Autorité environnementale

Avis délibéré de l'Autorité environnementale sur la mise à deux fois trois voies de l'autoroute A 10 entre Poitiers (86) et Veigné (37) et la mise en compatibilité des documents d'urbanisme de 16 communes avec ce projet

n°Ae : 2017-58

Figure 3 : Trafics moyens journaliers en 2014, selon les sections et les types de journées (source : dossier)

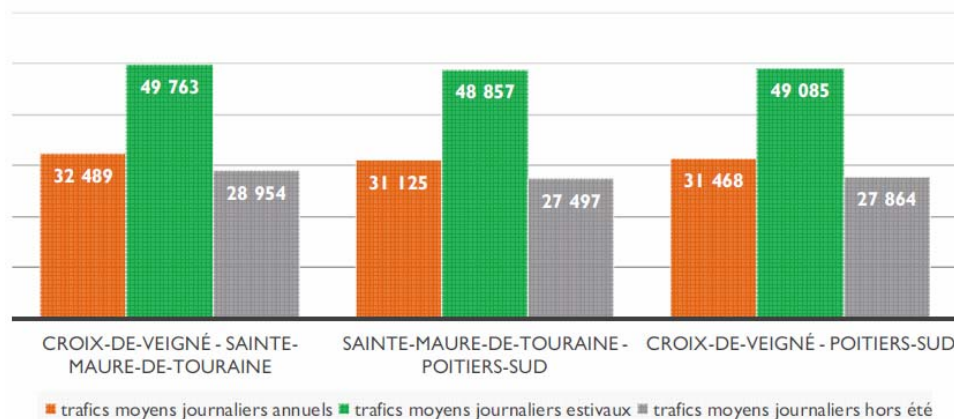
Le dossier présente ensuite l'évolution attendue des trafics, aux horizons 2023, 2025 et 2043. Les résultats ne sont alors présentés que de manière assez simplifiée, en caractérisant simplement le régime de circulation par section et les TMJA totaux, sans séparer les véhicules légers et les poids lourds.

Plus généralement, les hypothèses qui sous-tendent ces résultats ne sont que peu explicitées¹³, ce qui ne permet pas d'en vérifier la pertinence¹⁴.

L'Ae recommande d'expliciter dans l'étude d'impact les hypothèses qui sous-tendent les résultats présentés sur l'évolution attendue des trafics.

Figure 5 : conclusion du bilan carbone de l'élargissement de l'autoroute (Source dossier)

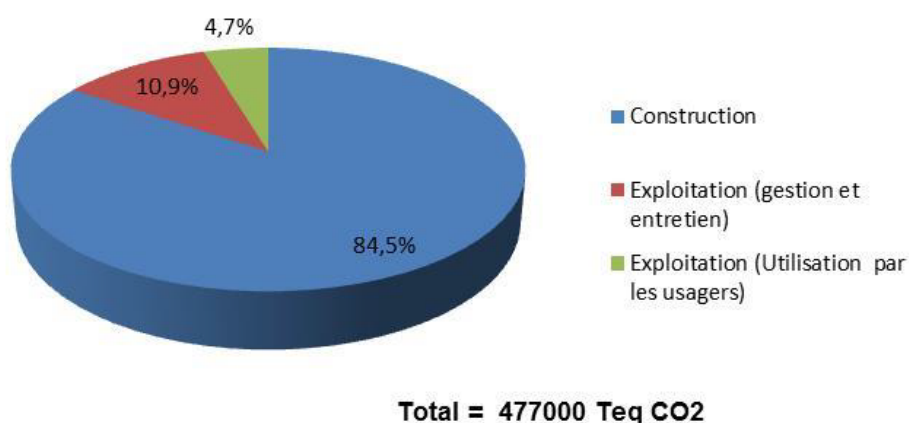
La présentation choisie, qui ne prend en compte que la différence des émissions entre le scénario de référence et le projet ne montre pas la valeur absolue des émissions. Elle ne permet pas de comparer l'évolution des émissions avec l'évolution attendue au niveau national du fait des engagements nationaux sur le réchauffement climatique d'origine anthropique. La France s'est en effet engagée²⁹ à diminuer l'impact de ses activités économiques sur le climat en divisant par quatre, à l'horizon 2050, ses émissions de gaz à effet de serre.
